INSPECCION DE OBRAS DE DEFENSA DE COSTAS Y MUELLE FRONTAL EN LA CIUDAD DE FORMOSA

INFORME FINAL

ASESORAMIENTO A CO.DE.FOR

FIGURA N° 5a

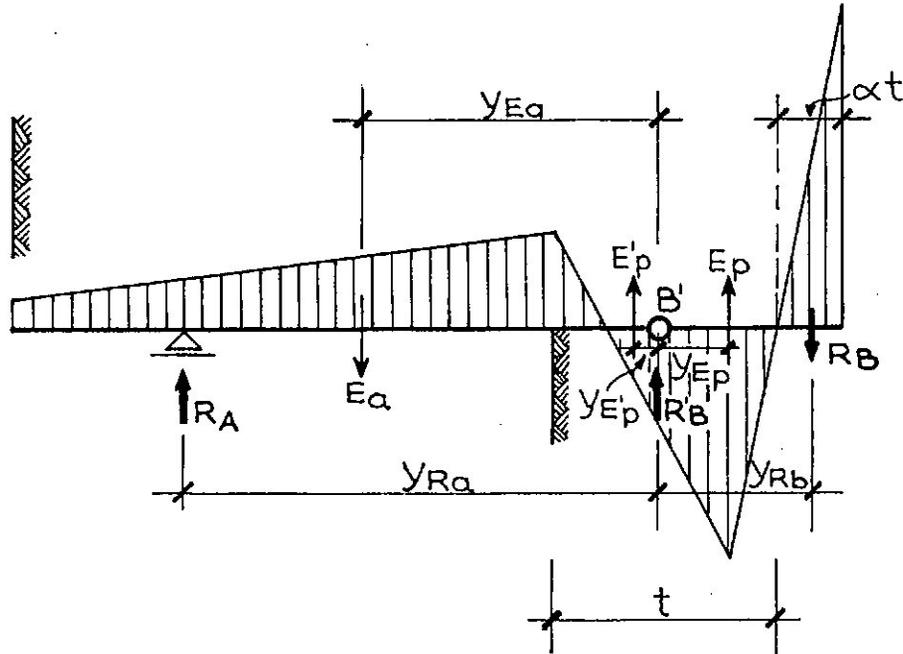
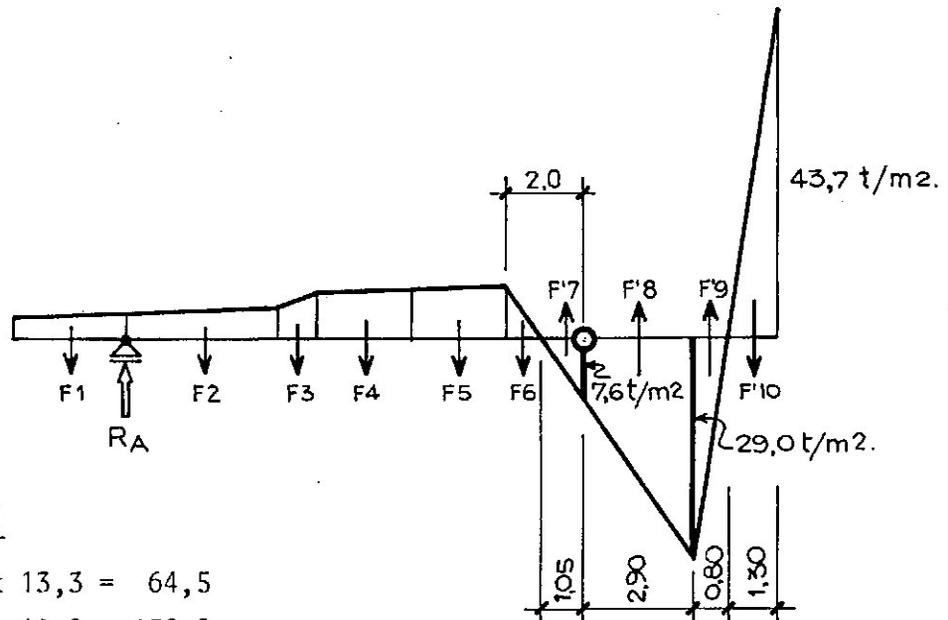
Para la hipótesis que supone una articulación en el punto de unión entre las placas premoldeadas y el hormigonado del pie "in situ" (ver punto 3.1.b), se ha desarrollado un planteo teórico indicado en la Figura N°5a. En la Figura N°5b se resuelve el caso concreto de las secciones 2,3 y 4 del muelle considerando como diagrama de empujes el obtenido en la Tabla 1.a.

La ecuación 2 revela las condiciones de seguridad:

para $X = 0$, el coeficiente de seguridad es correcto dentro de las hipótesis asumidas,

PL: 1-1

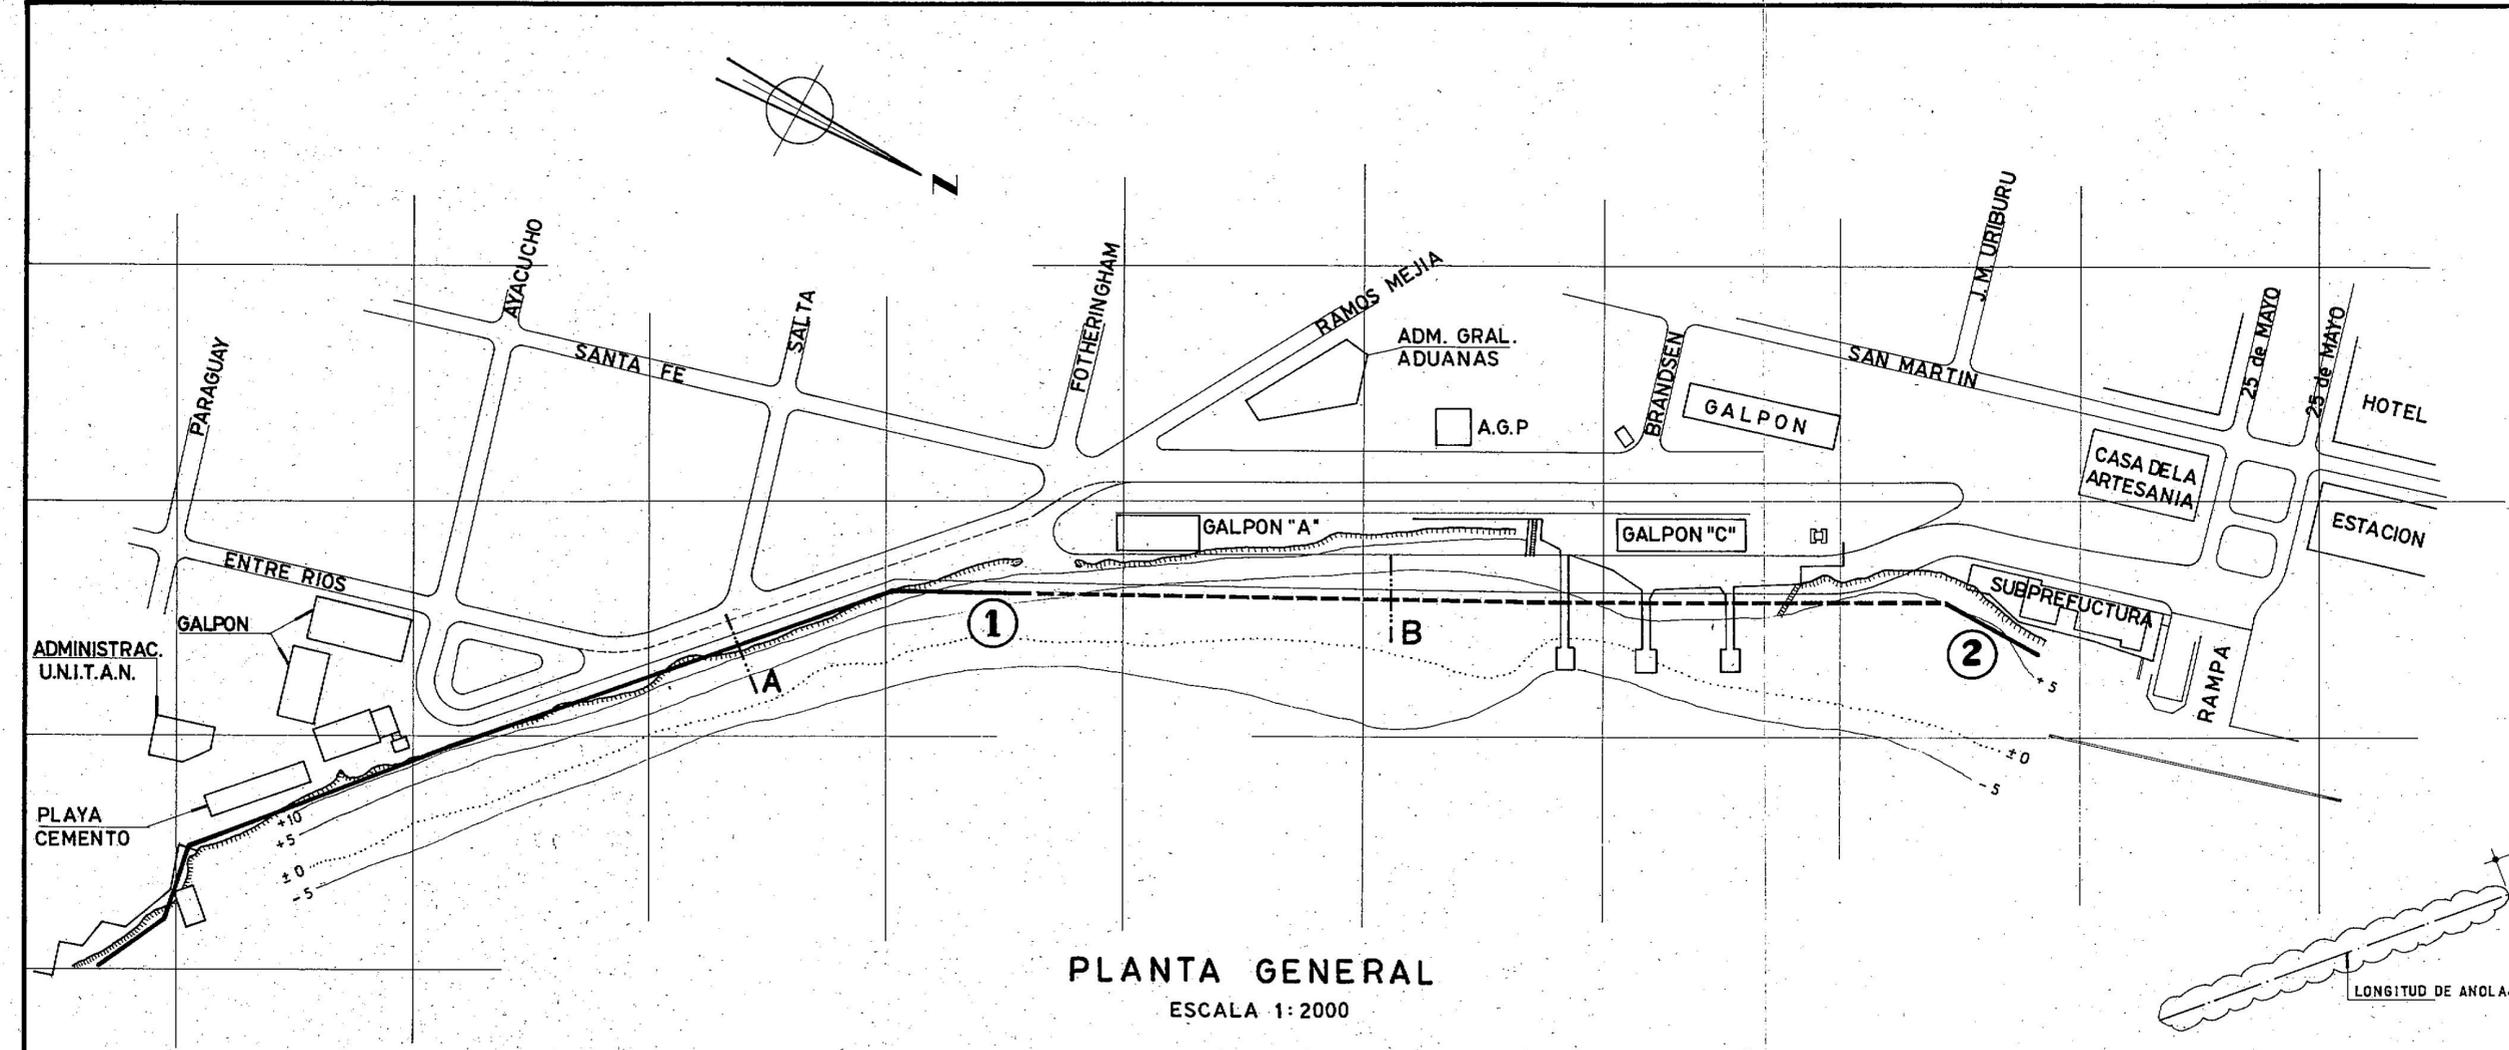
- ① SECTOR DE DESLIZAMIENTO DE LA PANTALLA.-
- ② SECTOR PRIMER TESADO DE ANCLAJES (TOTAL:22 - FALLADOS:19)
